## SERVICE INFO – INA 0019

# Styrerulle 532 0294 10 Materialendring

Citroën	Jumper
Peugeot	Boxer
Fiat	Ducato
Motor:	2.8 HDI, 2.8 JTD
LuK AS nr.:	532 0294 10
OE nr.:	
Citroën	6453.KH
Peugeot	6453.KH
Fiat	500346226

Figur 1: 532 0294 10 (gammel versjon)

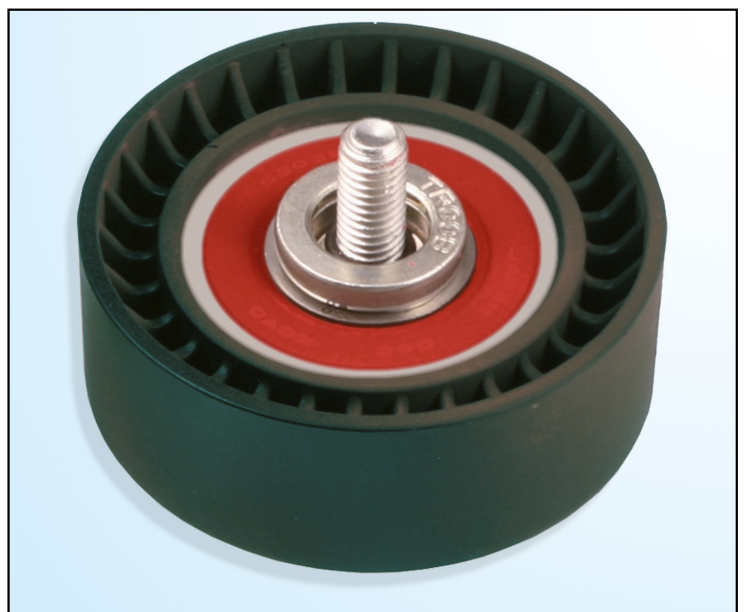
Som en del av den kontinuerlige utviklingen av våre produkter, har vi skiftet lageroverflaten på styrerullen 532 0294 10 fra plast til metall.

I overgangsfasen er det derfor mulig at styreruller med plast- eller metallruller blir levert.

Til tross for sine ulike versjoner, er begge styrerullene fullt kompatible med kjøretøyene som er indikert i katalogen.
